**AVIS RELATIF À LA PROTECTION
CONTRE LES EVENTUELS EFFETS NOCIFS ET NUISANCES
PROVOQUÉS PAR LES RAYONNEMENTS NON IONISANTS
GÉNÉRÉS PAR DES ANTENNES ÉMETTRICES STATIONNAIRES**

Commune : LA LOUVIERE - Exploitant : TELENET GROUP

Référence exploitant : HT1898C

Rapport n° 4790 / 2023

Figure 1 : Vue en plan des lieux de séjour et des points de contrôle

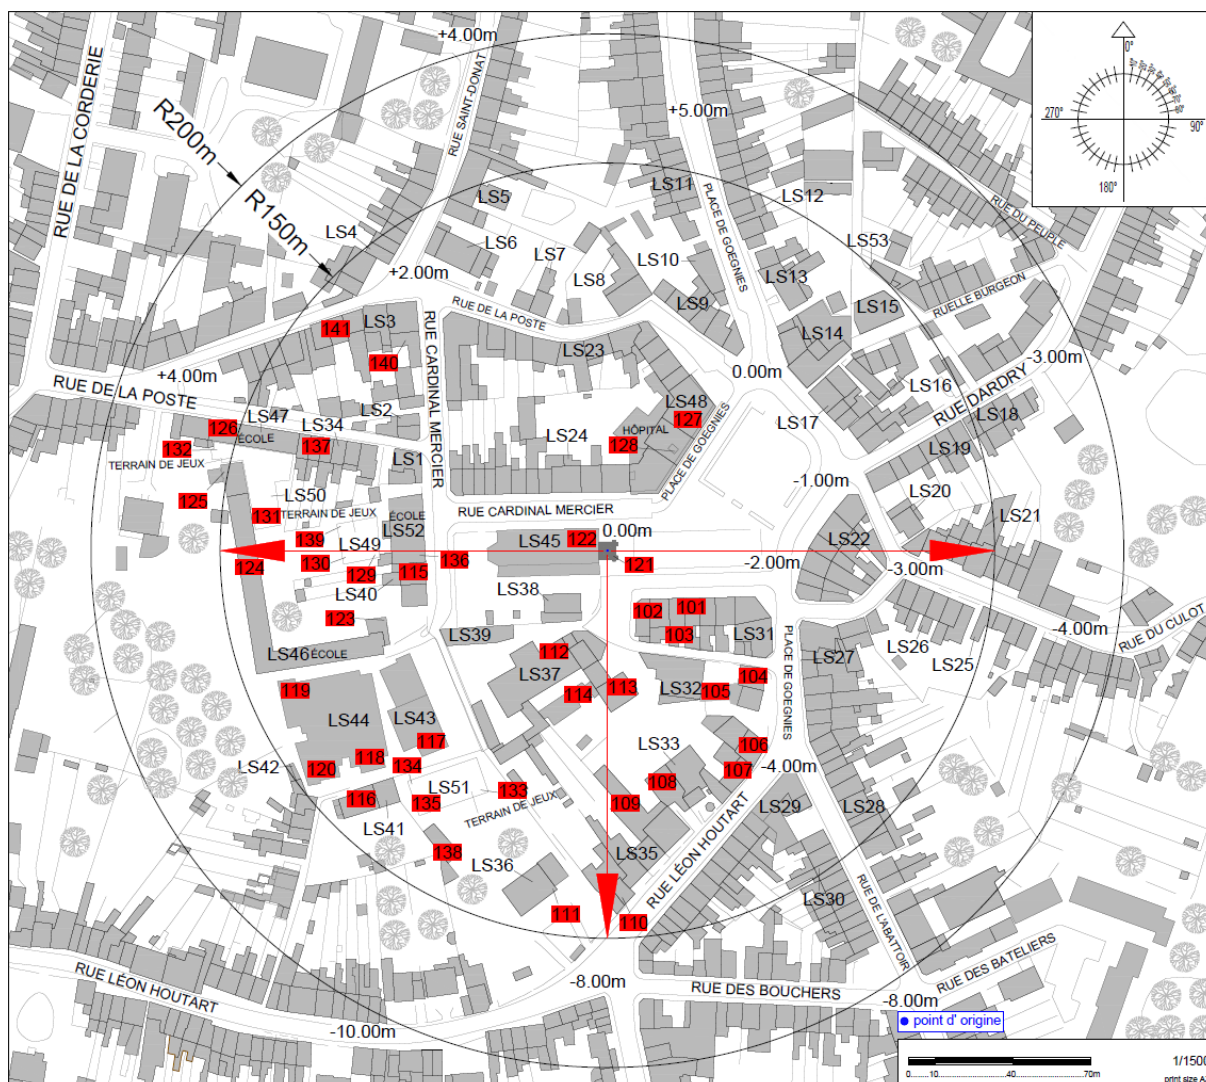
Les fréquences d'émission, la puissance rayonnée par chacune des antennes et leur gain permettent de déterminer le rayon de la zone à analyser. Tout dépassement de la limite par installation est exclu en dehors de cette zone. Le tableau 2 reprend les 35 LS² pour lesquels l'indice d'exposition est le plus élevé. Les différentes colonnes indiquent :

- le numéro du point de contrôle repris sur un des plans de la figure 1;
- le numéro du LS dans lequel se trouve le point de contrôle de la 1^{ère} colonne ;
- l'atténuation d'obstacle prise en compte pour le calcul de l'indice d'exposition dans le LS ;
- le résultat du calcul de l'indice d'exposition.

N° point de contrôle	LS	Atténuation (dB)	Indice d'exposition relatif à la limite par installation IE_i
131	LS50	0,0	0,956
51	LS51	0,0	0,948
133	LS51	0,0	0,923
109	LS35	3,0	0,914
130	LS49	0,0	0,875
50	LS50	0,0	0,875
139	LS49	0,0	0,868
128	LS48	3,0	0,810
35	LS35	3,0	0,761
135	LS51	0,0	0,694
134	LS51	0,0	0,668
132	LS50	0,0	0,651
43	LS43	3,0	0,632
20	LS20	3,0	0,616
79	LS21	3,0	0,606
110	LS35	3,0	0,605
91	LS26	3,0	0,603
36	LS36	3,0	0,600
111	LS36	3,0	0,580
44	LS44	3,0	0,577
95	LS27	3,0	0,573
92	LS26	3,0	0,563
106	LS33	3,0	0,543
49	LS49	0,0	0,539
80	LS22	3,0	0,534
34	LS34	3,0	0,526
76	LS19	3,0	0,519
129	LS49	0,0	0,514
81	LS22	3,0	0,505
98	LS29	3,0	0,504
117	LS43	3,0	0,498
46	LS46	3,0	0,498
99	LS29	3,0	0,495
107	LS33	3,0	0,489
136	LS52	3,0	0,468

Figure 2 : Vue en plan des installations d'antennes dans un rayon de 300 mètres autour de l'installation faisant l'objet de la demande d'avis

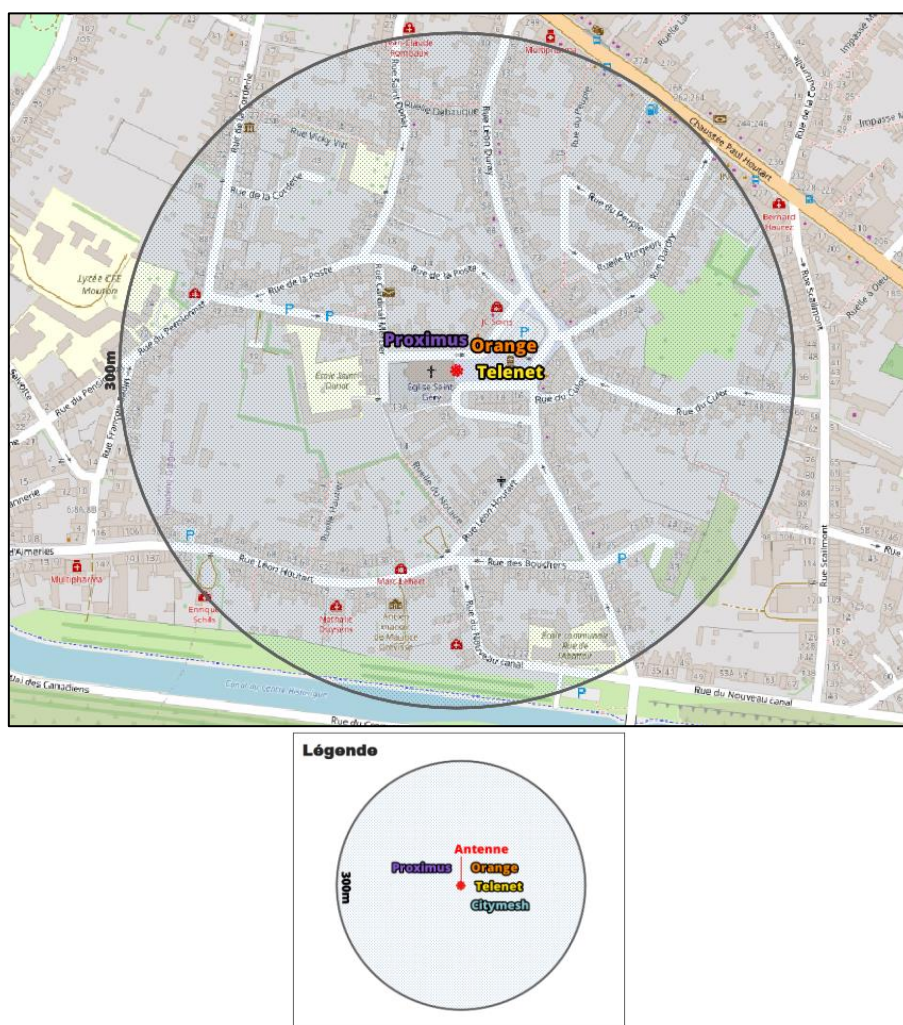
Le plan en projection verticale de la figure 2 indique la localisation des antennes actives éventuelles visées par le décret et situées dans un rayon de 300 mètres autour de l'installation référencée dans le paragraphe 2. Les données de localisation de ces antennes et les avis correspondant sont accessibles via le cadastre en ligne des antennes émettrices stationnaires⁶.

Compte tenu du nombre d'installations localisées dans la figure 2, il apparaît que l'intensité du rayonnement électromagnétique généré, dans les lieux de séjour situés à proximité de l'installation référencée dans le paragraphe 2, par l'ensemble des antennes émettrices stationnaires de l'ensemble des exploitants du même site d'antennes émettrices stationnaires respecte la limite fixée à l'article 4, § 2 du décret.
